Verslag huishoudelijke elektrische installatie op laagspanning en zeer lage spanning

Referentie: **003-20261007-04**	Datum controle: **07/10/2026**
Keurder: **003**

Eigenaar:	**Onbekend**	EAN-code:	**541448820040661238**
Adres installatie:	**Koffiestraat 29, 9290 - Uitbergen**	Nummer teller(s):	**1SAG3100289659**
		Distributienetbeheerder installatie:	**Fluvius**

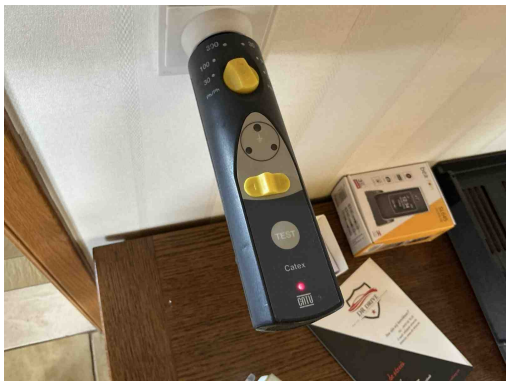
Klasse 0 toestel verboden

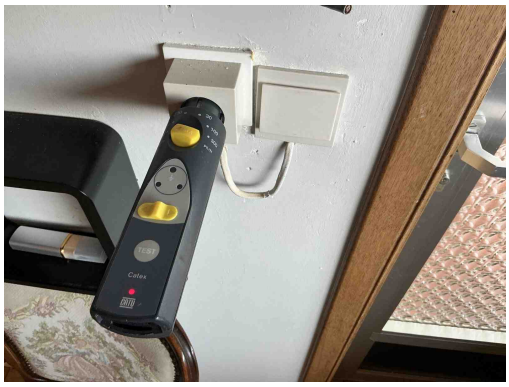
T12 - De contactdozen bezitten geen aangesloten aardingscontact (Boek 1: 4.2.2.3/5.3.5.2).

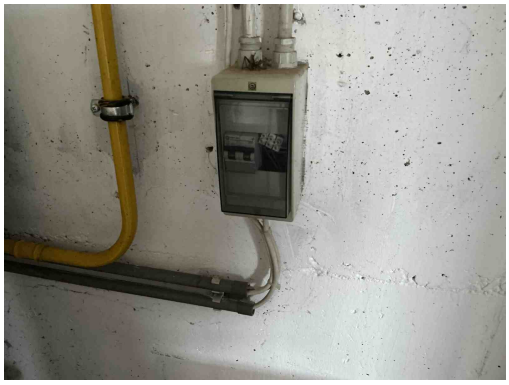
C38 - Het gebruikte kabeltype (snoerkabel) voldoet niet aan de specificaties die van toepassing zijn op voedingsleidingen voor vaste installatie (Boek 1: 1.4.2.1, 5.2.6.2).

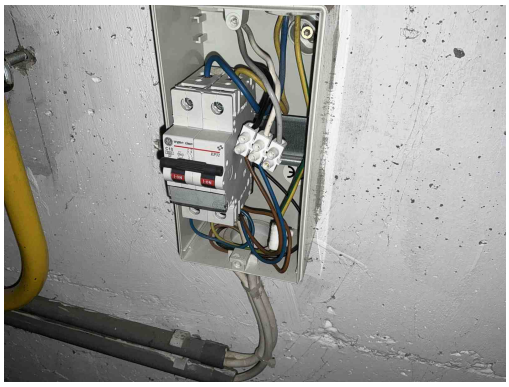
B06 - Het elektrisch verdeelbord heeft niet de minimale beschermingsgraad IPXX-B in een gewone ruimte (Boek 1: 4.2.2.3).

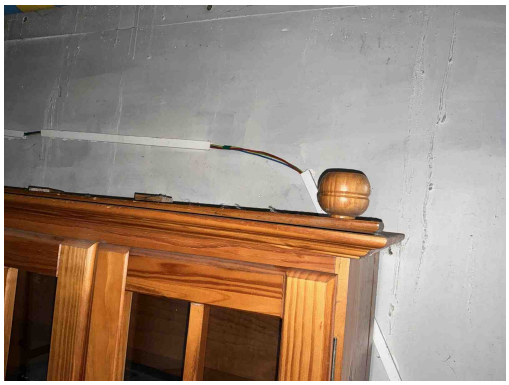
C35 - Er zijn doorverbindingen gemaakt met lusterklemmen; er kon niet aangetoond worden dat deze klemmen geschikt zijn voor de aanwezige spanning, stroom en draadsectie en dat ze “CE” zijn (Boek 1: 1.4.2.1.).

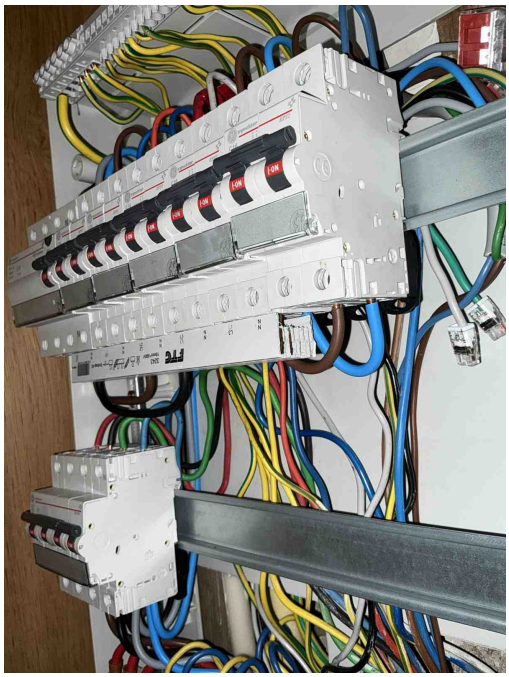
C13 - Onvoldoende bevestiging van de leiding(en) (Boek 1: 5.2.9.5).

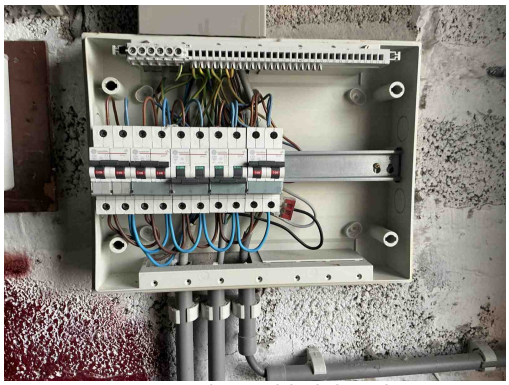
T21b - Het elektrisch materieel is niet geplaatst volgens de voorschriften van de fabrikant/ regels van goed vakmanschap. (Boek 1: 1.4.1.3) Oa kamgeleider niet afdoende afgedekt aan uiteiden. Zie kans op rechtstreekse aanraking plaatsingsfiche fabrikant.
